CHAPITRE 5 : DESCRIPTION DU PROJET

QC-5.1 Aux pages 1-1, 2-2, 2-16, 7-8 et 7-9 du volume 1, l'emplacement du projet est décrit. Toutefois, certaines exigences des directives émises par le MDDEP dans le cadre de l'étude d'impact concernant la localisation et la description du territoire visé ne sont pas rencontrées. Ainsi, sont absentes de l'étude d'impact la localisation cadastrale (lots, blocs), la présence de territoire non organisé, l'identification de la tenure (privée, publique) ainsi que l'identification des propriétaires (État, municipalité, privé). L'initiateur doit fournir ces renseignements.

Figure 5.3.1 Section idéalisée du Complexe de Sept-Îles

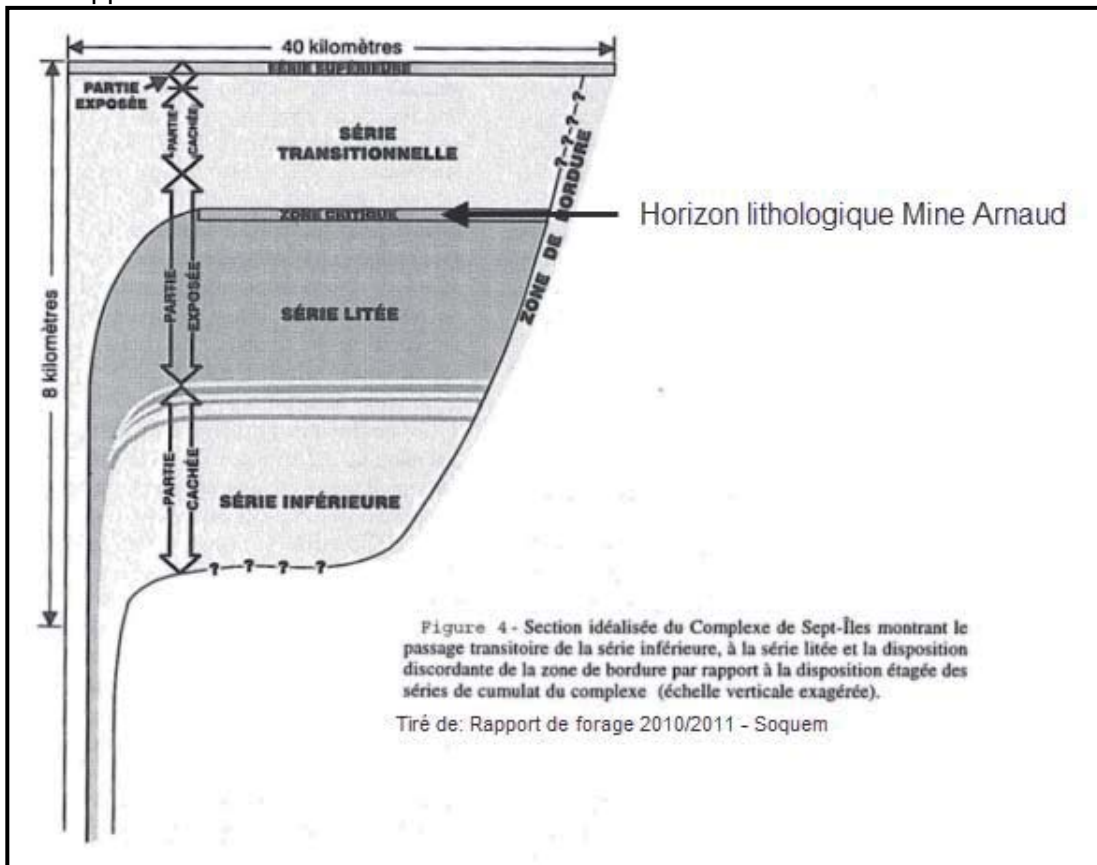
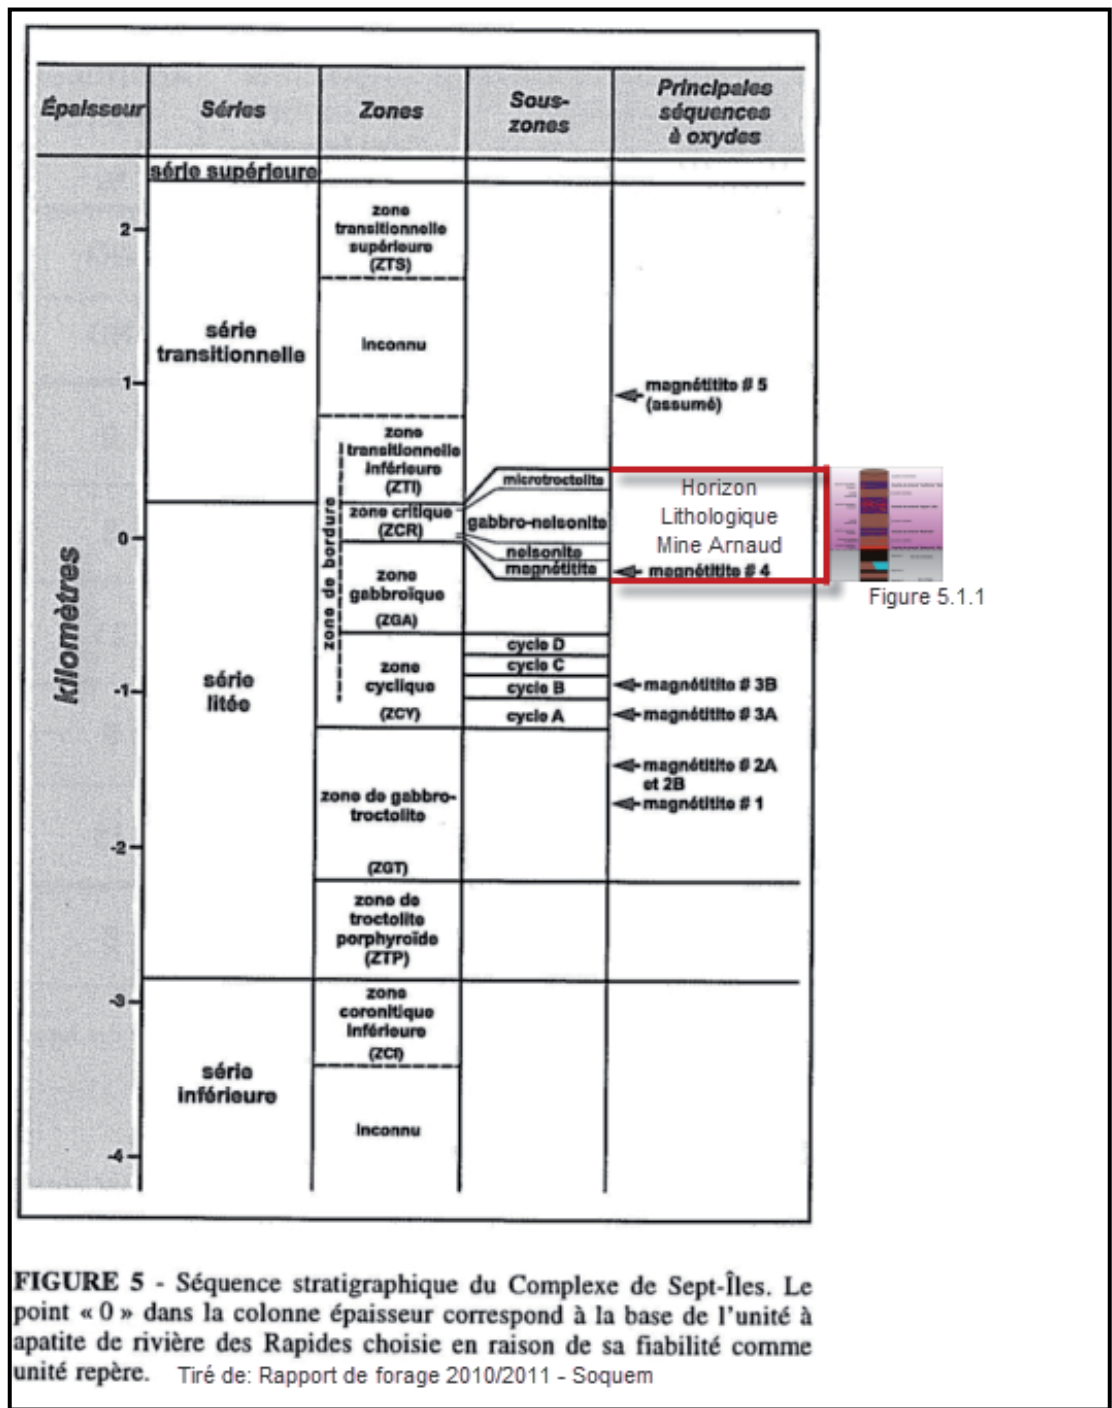
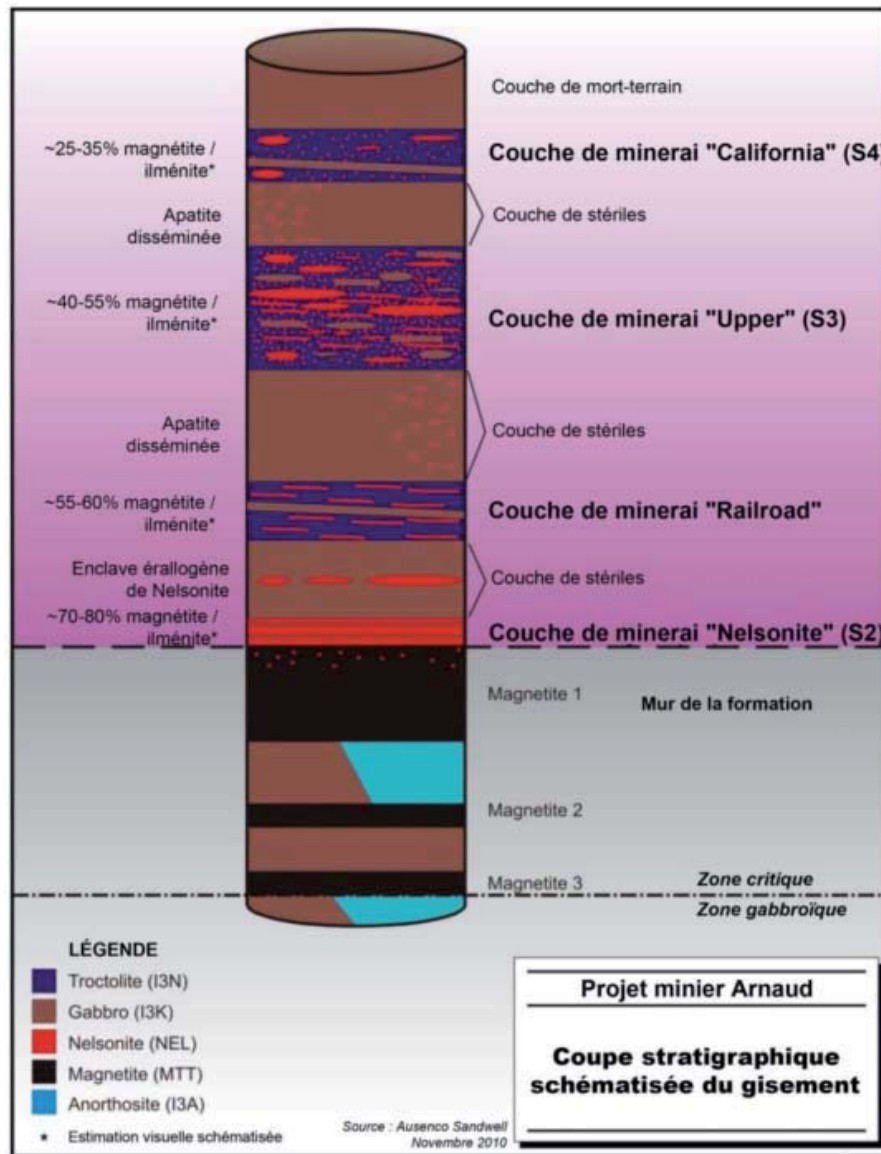
QC-5.3 Aux pages 5-1 à 5-5 du volume 1, l'initiateur présente adéquatement la géologie. Toutefois, il est difficile de faire le lien entre les éléments du contexte géologique, les éléments de la description du gisement et la figure 5.1.1 intitulée « Coupe stratigraphique du gisement ». L'initiateur doit mettre davantage en perspective la géologie du gisement par rapport au contexte géologique local. Par ailleurs, le texte, tel que rédigé, donne l'impression que les connaissances sur les limites de la zone à exploiter sont insuffisantes. L'initiateur doit apporter plus de précision.

Le texte suivant remplace la section 5.1.2 de l'étude d'impact :

Le gisement de Mine Arnaud se situe dans un horizon lithologique au niveau de la Zone Critique (schéma des figures n° 4 et n° 5 tirées de SOQUEM). C'est au niveau de la zone critique que la différenciation des horizons enrichis en apatite s'est développée.

Seuls les horizons enrichis en apatite sont actuellement considérés dans l'évaluation du projet. Toutefois, en plus de l'apatite, il existe d'autres éléments potentiellement valorisables présents dans le minerai d'apatite localisé à l'intérieur de l'excavation actuellement définie. Ces éléments sont l'ilménite et la magnétite. La figure 5.3.3

représente une coupe schématisée de la position du minerai d'apatite. On peut y observer la position des trois zones minéralisées constituant le dépôt de Mine Arnaud (Nelsonite, Railroad, Upper). Une quatrième zone, appelée California, présente des teneurs en apatite, mais n'est pas considérée pour l'instant dans l'évaluation du projet. La cause principale de son exclusion réside dans son pourcentage élevé en chlore et sa plus faible teneur en P_2O_5 . On note une décroissance de la teneur en P_2O_5 et en magnétite/ilménite ainsi qu'une augmentation de la teneur en chlore, et ce, de la base (Nelsonite) au sommet (California) stratigraphique.

Figure 5.33.1 Section transversale

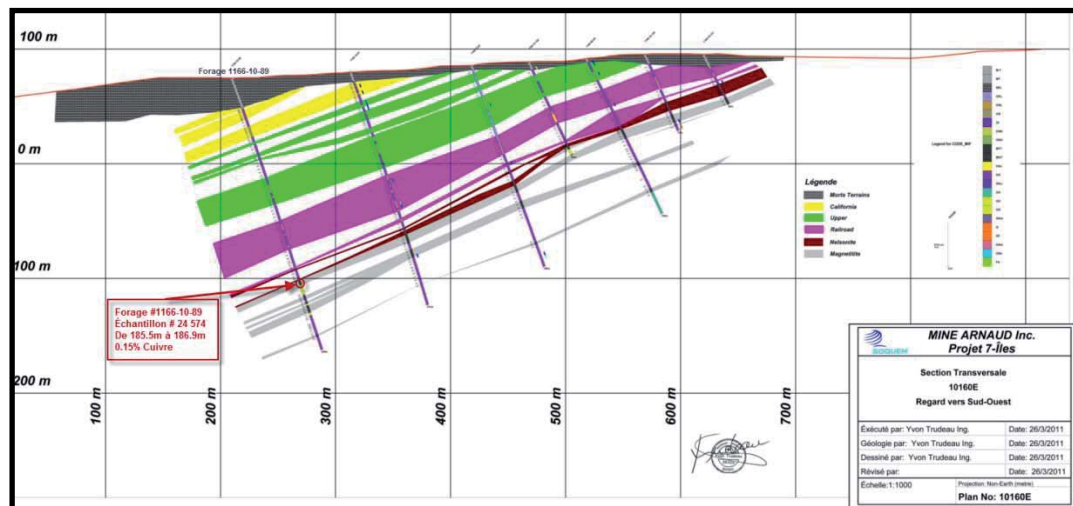
QC-5.33 À la section 5.4.4.3, il est mentionné que « les stériles ne présentent aucun potentiel de génération d'acide, excepté pour un échantillon (échantillon 24574) sur les 12 analysés. En observant la moyenne des résultats, les stériles ne montrent aucun potentiel de génération d'acide. » Outre la référence usuelle à la moyenne des résultats, on notera que l'échantillon 24574 est souvent impliqué dans des dépassements de critère. Un examen attentif de ce dernier (lithologie, minéralogie, etc.) doit donc être entrepris pour apprécier son importance, par rapport au volume, et voir s'il est possible de mieux gérer environnementalement ce dernier.

L'échantillon n° 24574 provient du forage n° 1166-10-89 qui se situe entre les métrages 185,5 m et 186,9 m. Cet échantillon se situe stratigraphiquement sous l'horizon de Nelsonite, soit dans la magnétite du mur inférieur de la fosse projetée. La figure suivante montre l'emplacement de l'échantillon sur la section 10160E (tiré de : SOQUEM, rapport de forage 2010, Mai 2011 par Yvon Trudeau) :

Considérant la position de cet échantillon, à savoir dans l'encaissant du mur inférieur de la fosse, il ne représente qu'un infime pourcentage de la quantité totale de stérile qui sera extraite de la fosse. De plus, même si un agrandissement de la fosse devait survenir dans ce secteur, la magnétite du mur inférieur resterait intouchée, car cette expansion se ferait du côté sud-est en suivant la limite inférieure de la Nelsonite.
